工程指示 / 要求簡箋(E.I.)

工程指示編號：EI / 1481 / 20

工程名稱：觀塘裕民坊

工程項目：幕牆 27/F 及 R/F 露台用防水片

FLASHING

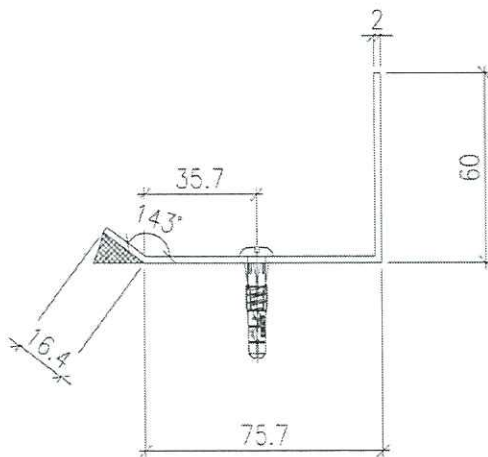
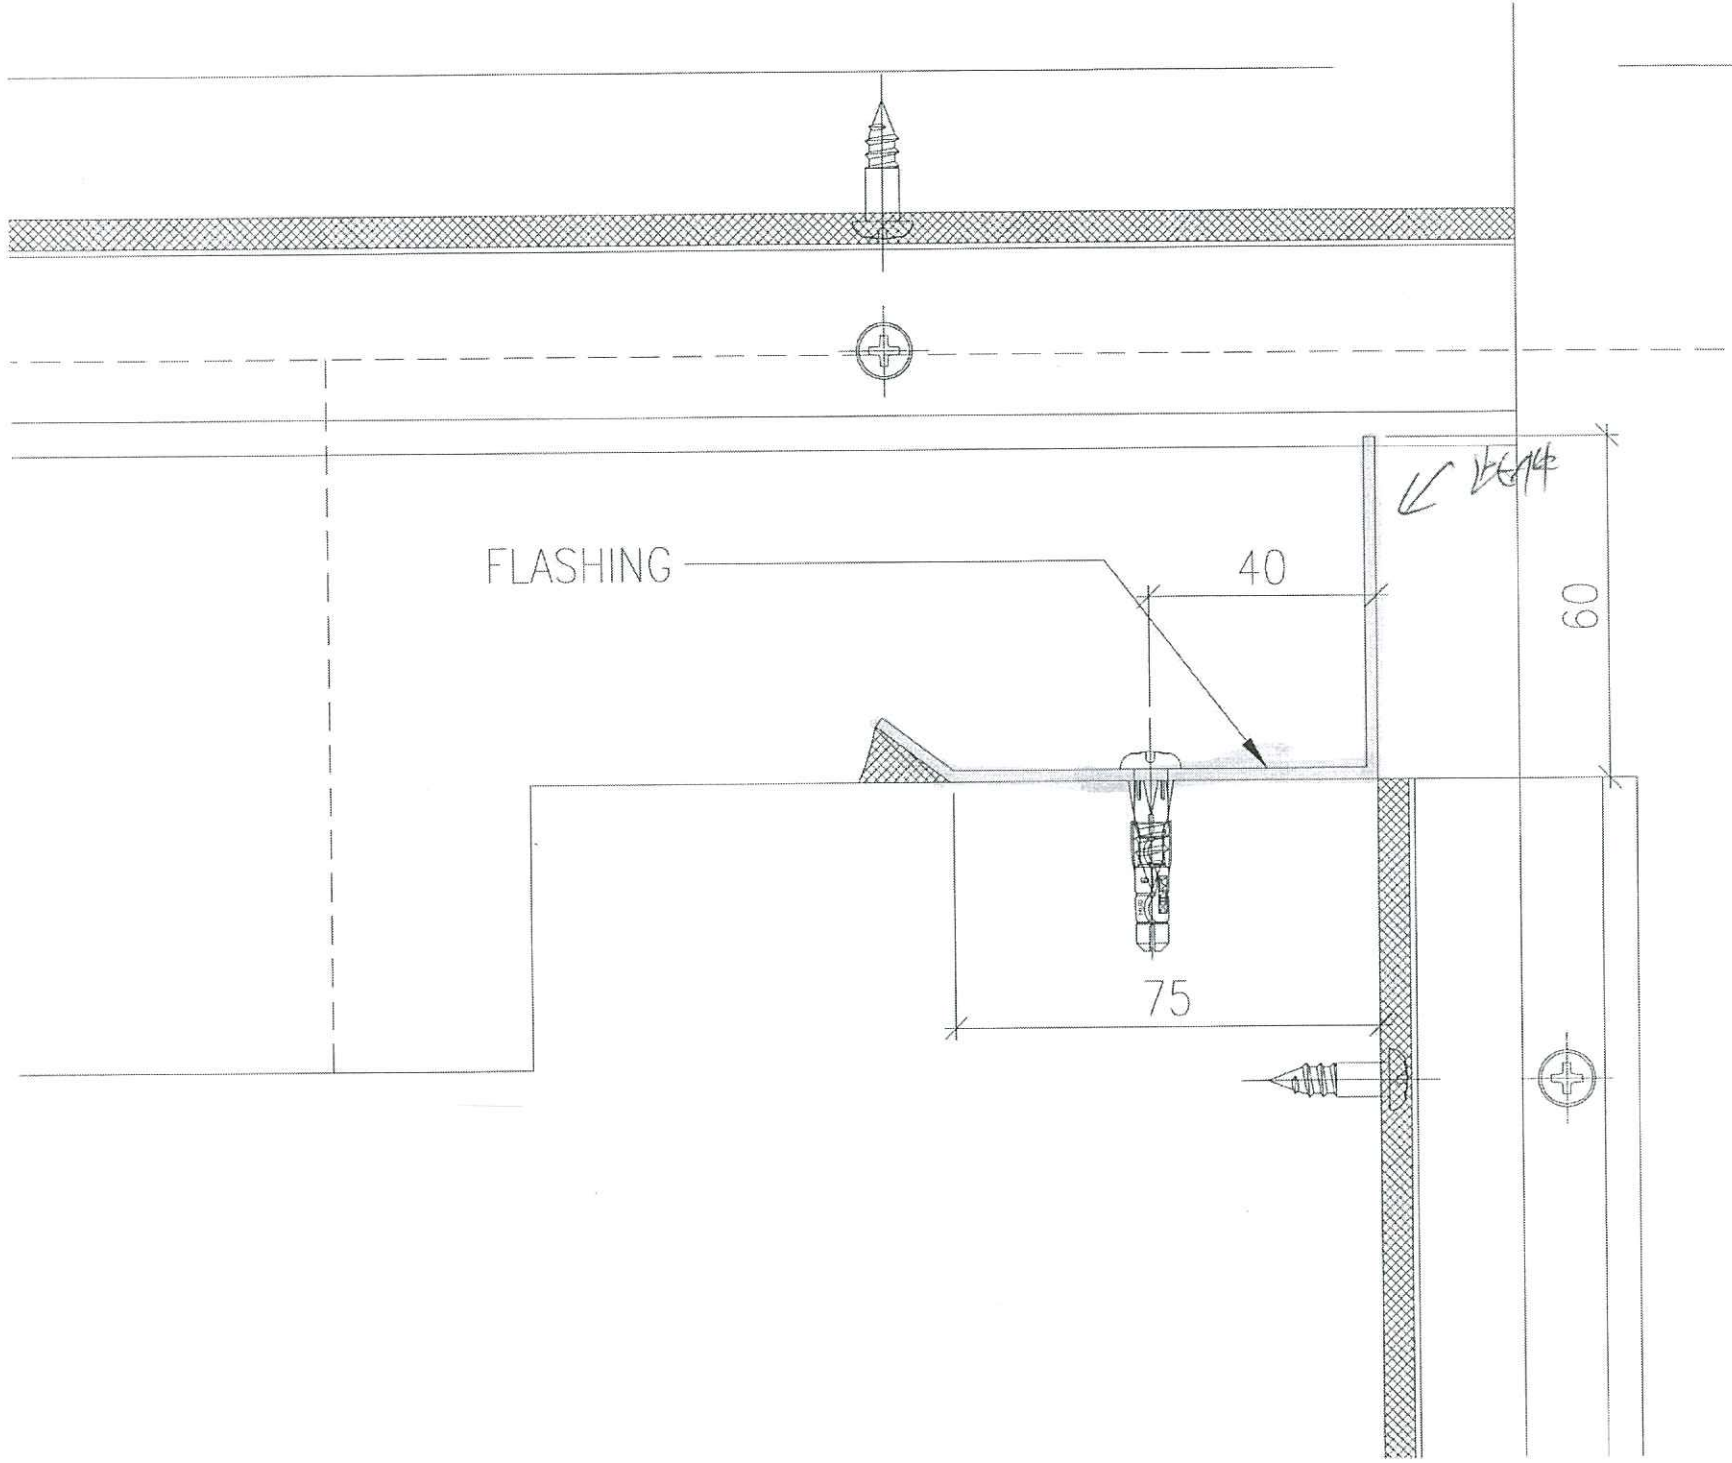
請按加工圖生產防水片送地盤安裝27/F 及 RF 露台位用A 版: 因地盤急用，改在香港買街料，不在廠做標: 3 米長，75x75 角，mill 料，1.5mm 或 2mm 厚，總數 18 支，直送地盤現場界謝謝! (3"x3"角)請在 2020/ 02 / 08 前完成上列要求。

不在廠做

顏色 = Mill

2mm厚鋁板

改用 75x75角

現場製

3半1支
